AIŠKINAMASIS RAŠTAS

Zarasų rajono savivaldybės vandens tiekimo ir nuotekų tvarkymo infrastruktūros plėtros specialiajame plane (toliau – Infrastruktūros plėtros plano), patvirtintame Zarasų rajono savivaldybės tarybos, taisykla techninė klaida vadovaujantis Lietuvos Respublikos aplinkos ministro 2006-12-29 d. įsakymu Nr. D1-636 pavirtintų Geriamojo vandens ir nuotekų tvarkymo infrastruktūros plėtros planų rengimo taisyklių 42.2 p. bei 43 p.

ZARASŲ RAJONO SAVIVALDYBĖS VANDENS TIEKIMO IR NUOTEKŲ TVARKYMO INFRASTRUKTŪROS PLĖTROS SPECIALUSIS PLANAS

Koncepcija
M 1:25 000

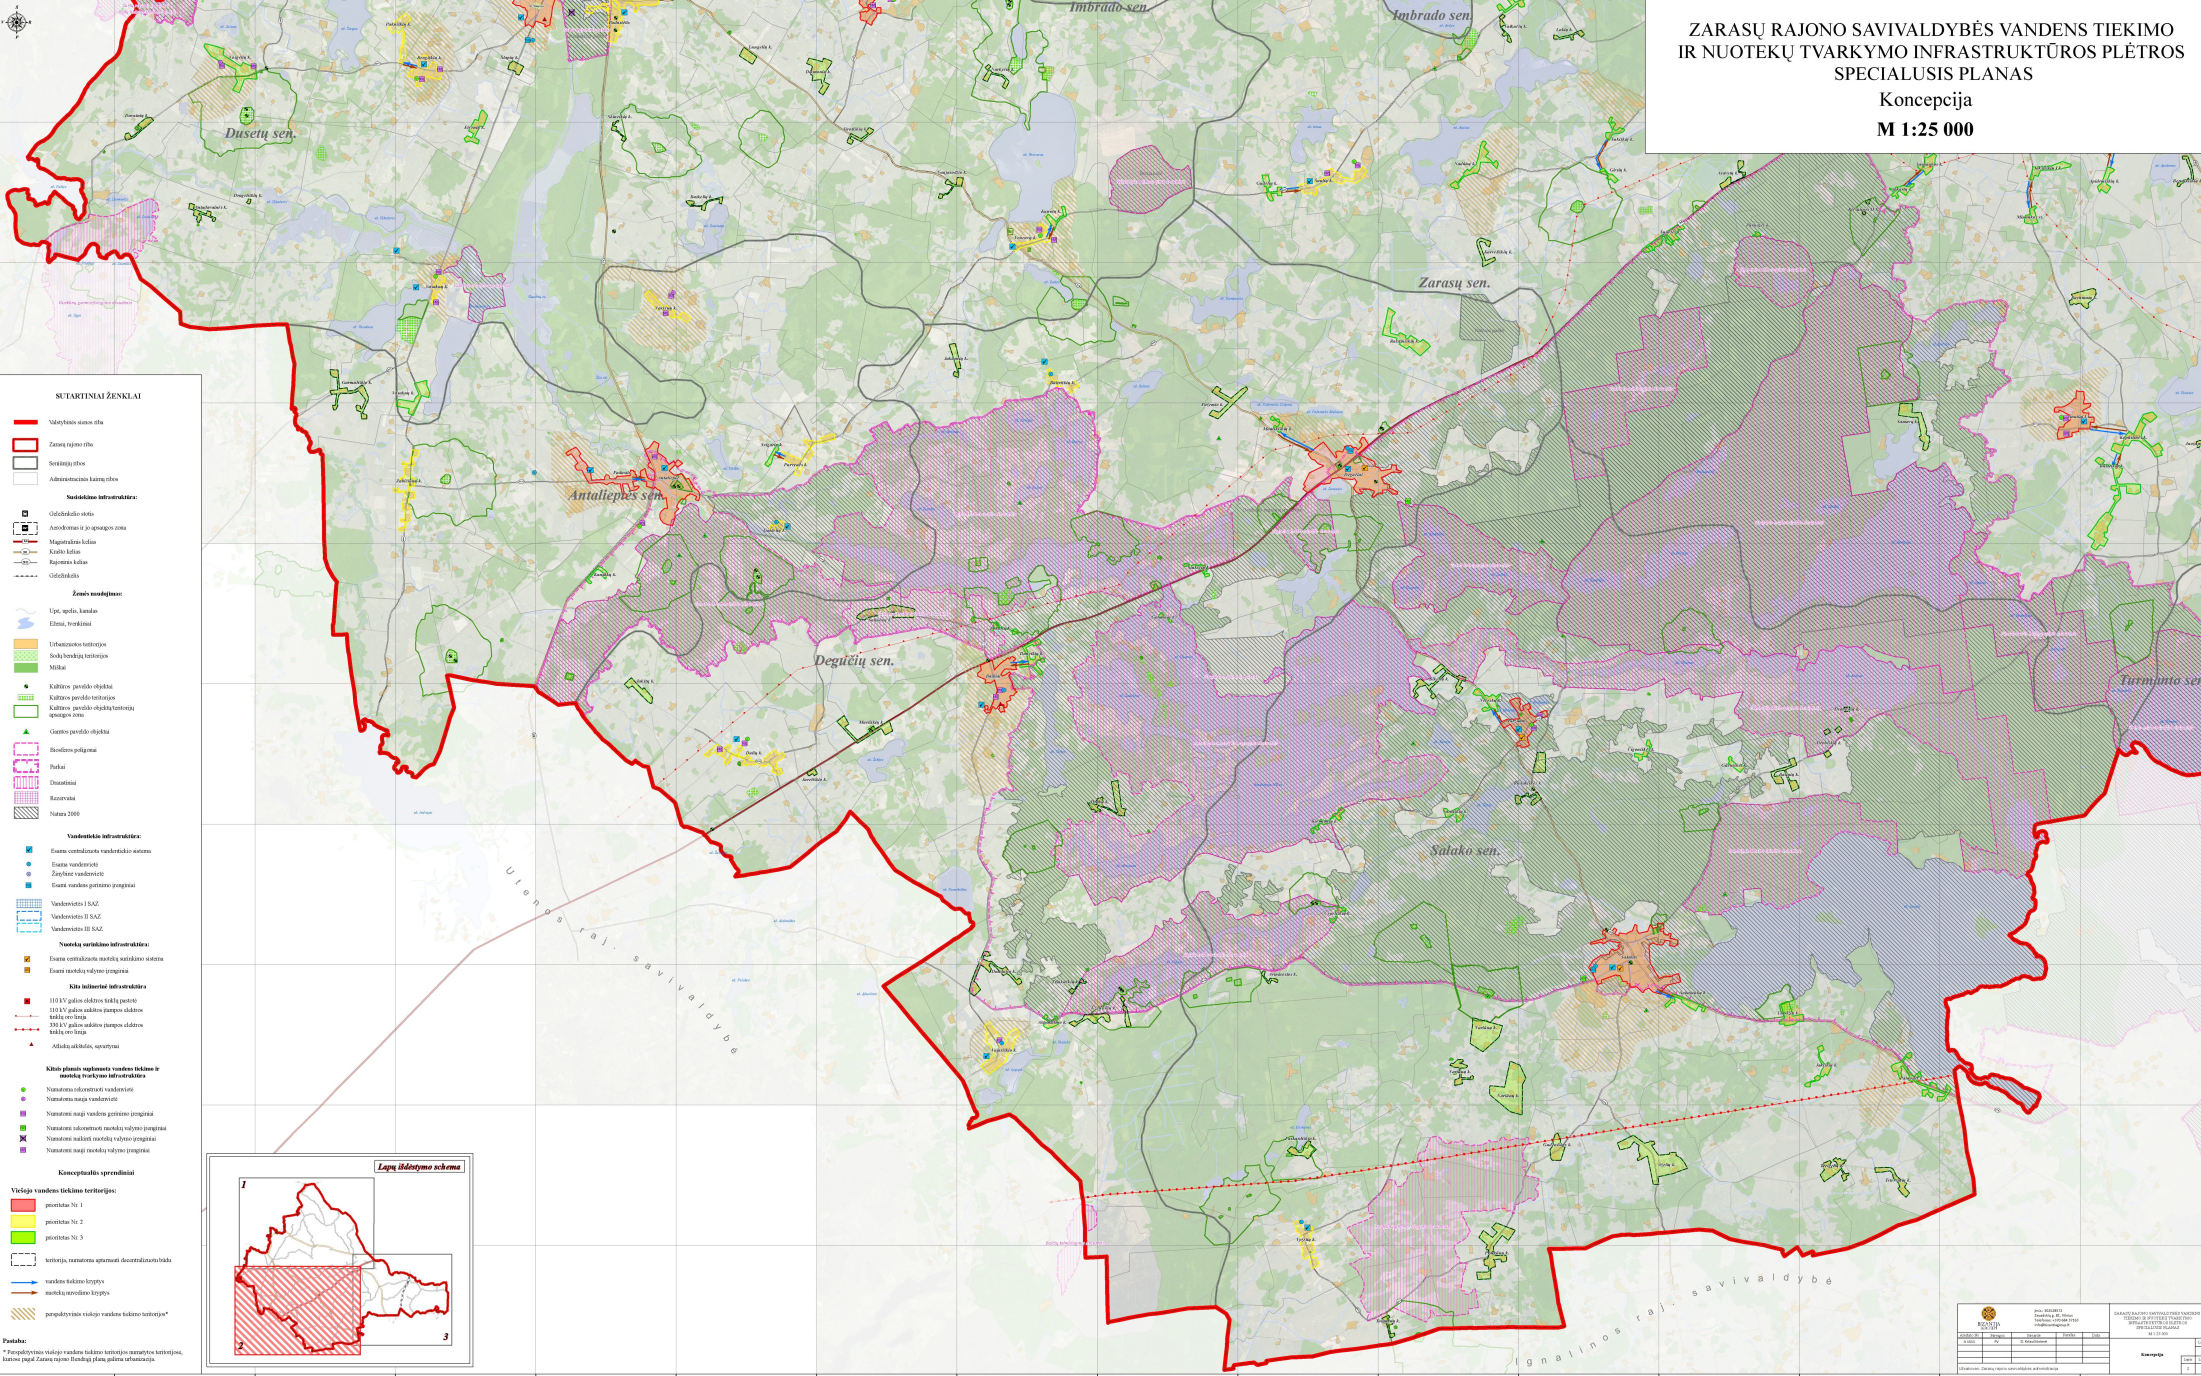
1.1. Kadangi Zarasų rajono savivaldybės vandens tiekimo ir nuotekų tvarkymo infrastruktūros plėtros specialiajame plane yra neatitikimas dėl nuotekų valymo įrenginių statybos Antalieptės mstl. arba Padusčio k.: vienur nurodoma, kad nuotekų valymo įrenginiai yra statomi Padusčio k. (lentelėse aprašymuose bei brėžinyje), kitur, kad nuotekų valymo įrenginiai yra statomi Antalieptės mstl., reikalinga atlikti Zarasų rajono savivaldybės vandens tiekimo ir nuotekų tvarkymo infrastruktūros plėtros specialiojo plano korekciją, kuri aiškiai apibrėžtu, kad, atsižvelgiant į tai, jog Padusčio k. nuotekų valymo įrenginių dėl privačių žemės sklypų įrengti nėra galimybės ir vadovaujantis Zarasų rajono savivaldybės vandens tiekimo ir nuotekų tvarkymo infrastruktūros plėtros specialiojo plano aiškinamojo rašto pastaba bei priedu Nr. 2 numatoma centralizuotai surinktas Antalieptės mstl. nuotekas valyti nuotekų valymo įrenginiuose, kurių vieta yra Antalieptės mstl.

2.2. Grafinė dalis, priedas Zarasų koncepcija 2 dalis, pažymima NVĮ Antalieptės mstl. pagal nurodytą NVĮ vietą.

2.3. Grafinė dalis, priedas Antalieptės seniūnija, pažymima NVĮ Antalieptės mstl. pagal nurodytą NVĮ vietą.
